Martes 15 de Abril de 2003

RESPUESTAS a los comentarios recibidos respecto del Proyecto de Norma Oficial Mexicana PROY-NOM-010-CNA-2000, Válvula de admisión y válvula de descarga para tanque de inodoro-Especificaciones y métodos de prueba.

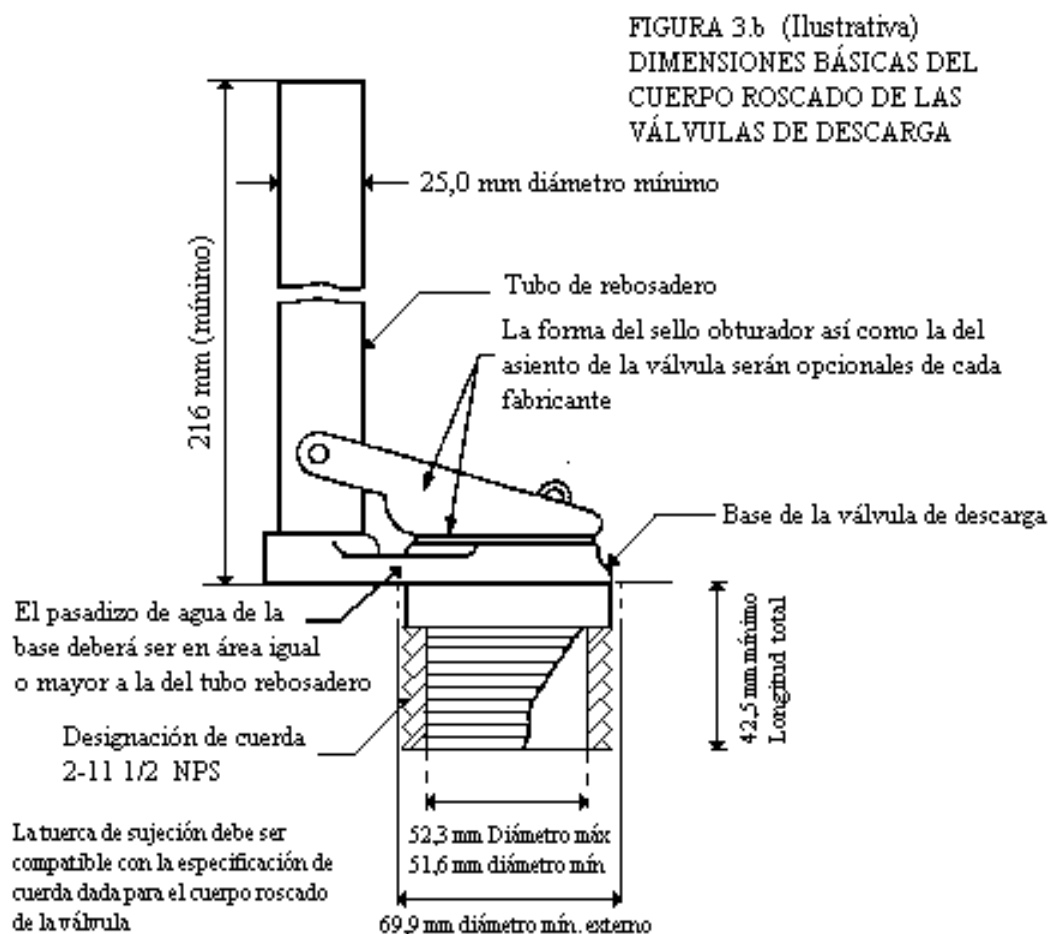
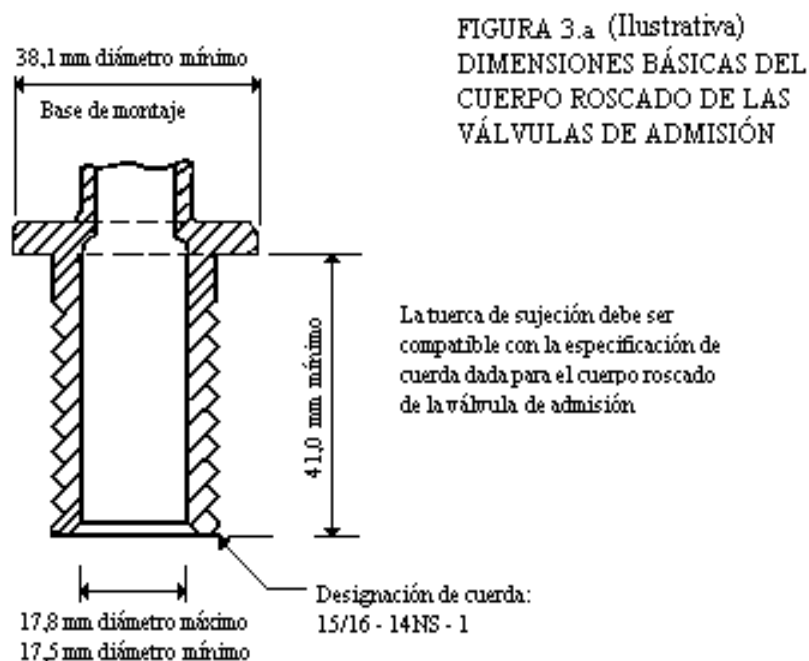
15. Comentario: 6.1.1. Dimensiones de montaje.- En la figura 3.a.- Dice:El cuerpo roscado de la válvula. Se propone:El cuerpo roscado de la válvula de admisión. Razón: Ser más específico de qué válvula se indica.

16. Comentario: En la figura 3.b.- Dice: 21.6 mm (mínimo). Se propone: 216 mm (mínimo). Razón: Cuestión del punto decimal.

26. Comentario: Figura 3.a. Dice: 6 mm máx. (sin roscar). Se propone: Eliminar esta cota. Razón: Con la prueba 6.1.2 "Hermeticidad del montaje" no se requiere la cota mencionada. Dice: Designación de cuerda: 15/16-14NS-1; Diámetro exterior máx/mín = 23.76/23.40; Diámetro de paso Máx/mín = 22.58/2.40, se propone: Designación de cuerda: 15/16-14NS, Razón: Con los resultados de prueba de los incisos 8.1.1.2b) y c), no se requiere especificar los diámetros. Dice: 17.8 mm diámetro máximo; 17.5 mm diámetro máximo, se sugiere: 17.8 mm diámetro máximo; 17.3 mm diámetro mínimo, comentario: Se amplía la tolerancia, porque este diámetro se utiliza en algunos casos para introducir un tubo de 15.9 mm, ya que normalmente la conexión se realiza mediante mangueras.

27. Comentario: Figura 3.b. Dice: 35 mm mínimo longitud efectiva de cuerda. Se propone: Eliminar esta cota. Razón: Con la prueba 6.1.2 "Hermeticidad del montaje" no se requiere la cota mencionada.

Respuesta: Procede, se aclara la figura 3.a, queda como sigue:

Respuesta: Procede, se aclara la figura 3.b, se atiende en términos de la respuesta realizada al comentario 15.

Respuesta: Procede, se corrige la figura 3.a, se complementa con la respuesta realizada al comentario 15.

Respuesta: Procede, se corrige la figura 3.b, se complementa con la respuesta realizada al comentario 15.

FIGURA 1. EQUIPO DE PRUEBA

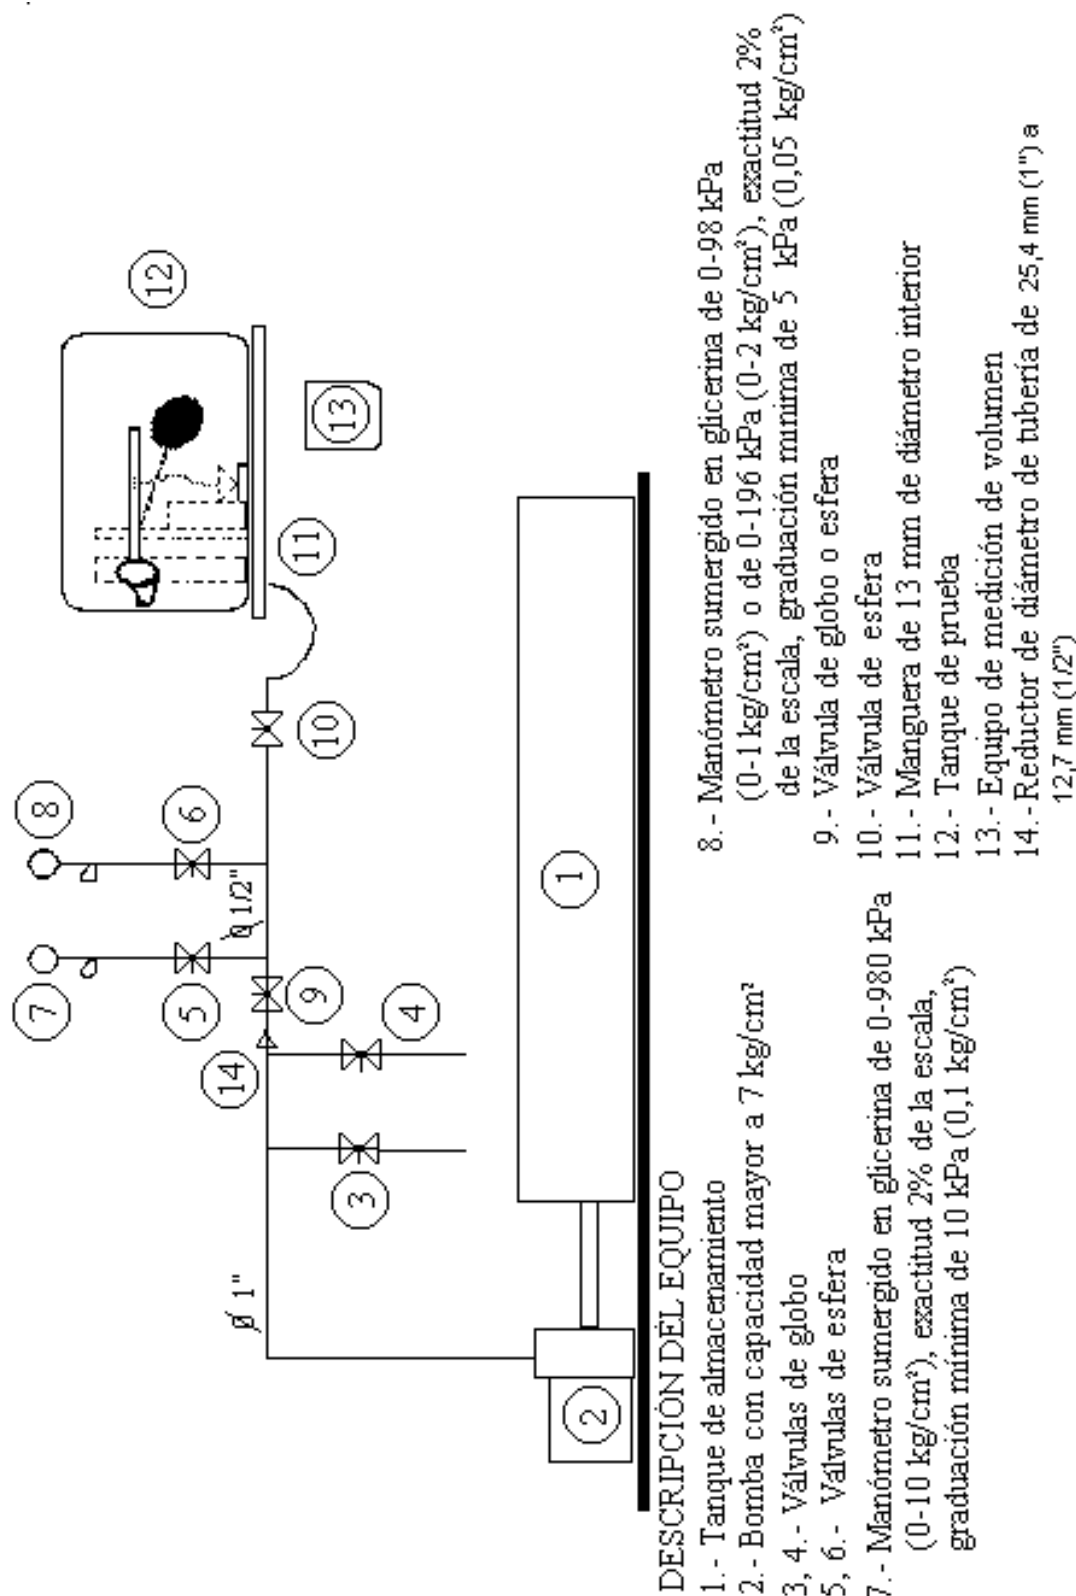
47. Comentario: Figura 1.

Eliminar la válvula número 9 (válvula de globo o esfera)

Respuesta: Procede, por lo que la Figura 1, queda como sigue:

FIGURA 4
MECANISMO DE
ACCIONAMIENTO EN FORMA
CONTINUA PARA VÁLVULAS DE
ADMISIÓN Y VÁLVULAS DE
DESCARGA PARA TANQUE DE
INODORO

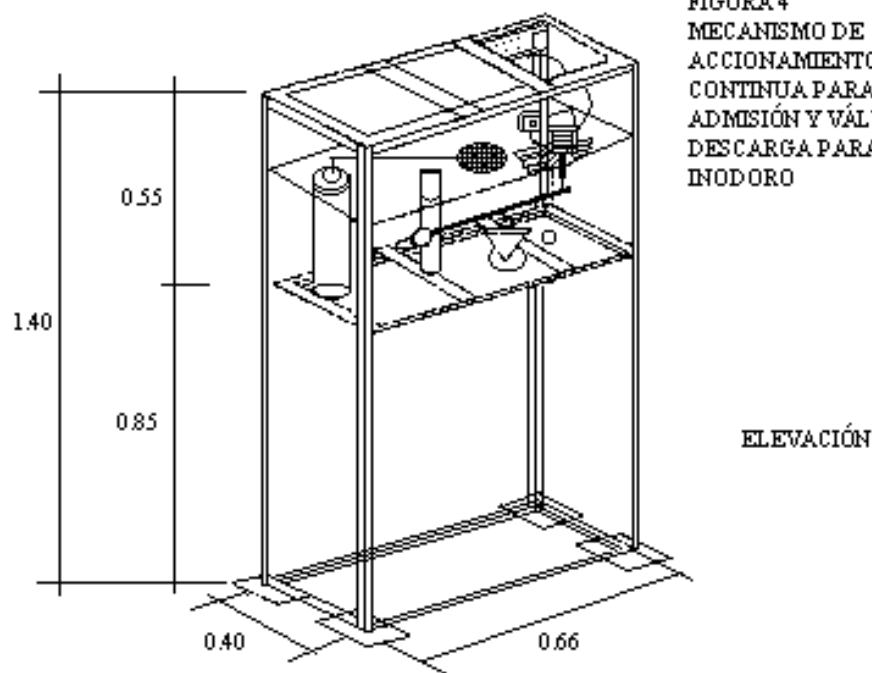
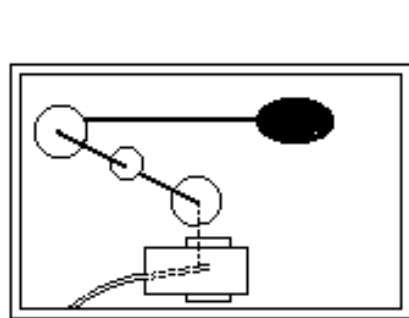
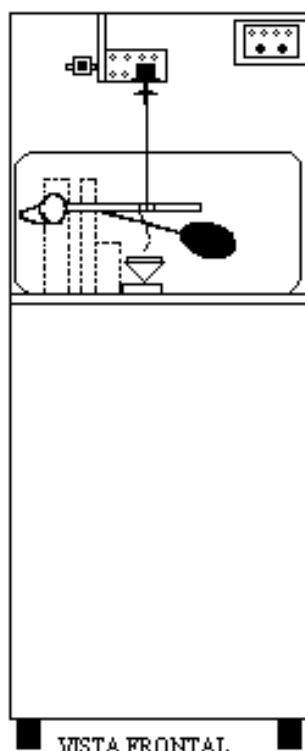
48. Comentario: Dice: En la figura 4

Mecanismo de accionamiento en forma continua para válvulas de descarga para tanque de inodoro

En la nota 1

- Cortador
- Estructura formada de ángulo perforado a cada 10 cm

Se propone: En la figura 4

Mecanismo de accionamiento en forma continua para válvulas de descarga para tanque de inodoro

En la nota 1

- Contador de ciclos
- Eliminar

Respuesta: Procede, se aclara la redacción, quedando como sigue:

- Contador de ciclos

La estructura puede ser de cualquier material, por lo tanto se suprime: Estructura formada de ángulo perforado a cada 10 cm.
